**GABRIELE ANTONIELLA**  
Modulo per la presentazione delle osservazioni per i piani/programmi/progetti sottoposti a procedimenti di valutazione ambientale di competenza statale

ID: 10116

Progetto per la realizzazione di un impianto pilota geotermico, denominato "Impianto Geotermico Pilota denominato Latera", da realizzarsi nei Comuni di Latera e Valentano (VT).

## Allegato 3

**Figura 1:** Limite del permesso "Latera Pilota (linea rossa), limite del bacino idrogeologico del Lago di Bolsena (linea blu) e limite del bacino idrologico del Lago di Bolsena (linea verde). Sono indicate le posizioni dei pozzi di produzione LT1 e LT3, e dei pozzi di reiniezione (LT2 e LT4).

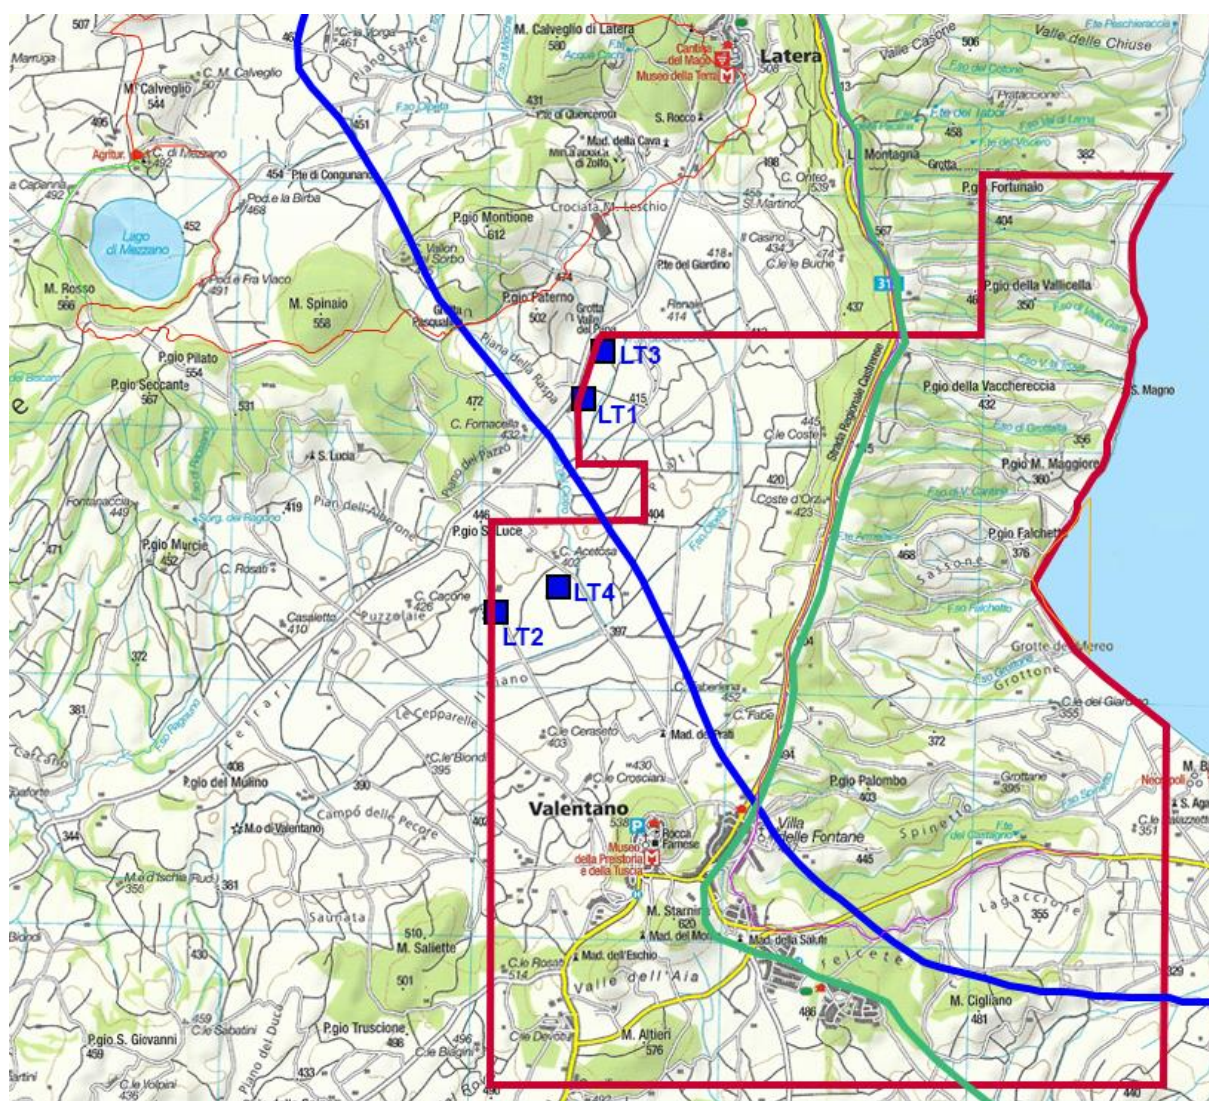
- il fatto che la copertura “impermeabile” è sottile, e in alcune zone inesistente (L. Petracchini et al.<sup>ix</sup>);
- l'esistenza di faglie verticalizzanti che sono vie facili di comunicazione tra l'acquifero profondo e quello superficiale.<sup>x</sup>

L'assenza di un'efficace separazione tra i due acquiferi è dimostrata dall'affiorare spontaneo, in più punti nella zona dell'impianto, di acqua solforosa - questo già nell'attuale stato di equilibrio indisturbato.

Esiste quindi il rischio reale che durante l'esercizio dell'impianto, i pozzi di produzione, che creano una zona in depressione nel serbatoio, richiamano acque dall'acquifero superficiale attraverso le faglie,

depauperandolo. I pozzi di reiniezione invece creano una zona di sovrappressione nel serbatoio geotermico, che spingerebbe il fluido endogeno in su per inquinare l'acquifero superficiale.

Indizi per l'esistenza reale di questi meccanismi vengono da testimonianze raccolte nella popolazione circa variazioni di livello di alcuni pozzi superficiali, e inquinamento di altri pozzi durante l'esercizio della centrale di Latera (dal 1999 al 2000). Purtroppo, le carenze delle indagini geologiche presentate – assenza di una mappatura del sistema di faglie e fratture della zona, nessuna informazione sulla permeabilità nei piani di faglia ecc. - non permettono una stima dell'importanza di questi effetti che riguardano l'acquifero del Lago di Bolsena, del Lago di Mezzano e del sistema Fiora-Olpeta (vedi carta qui sotto).

Rinunciare alla realizzazione del progetto che presenta rischi reali e difficili a quantificare per gli acquiferi superficiale del comprensorio.
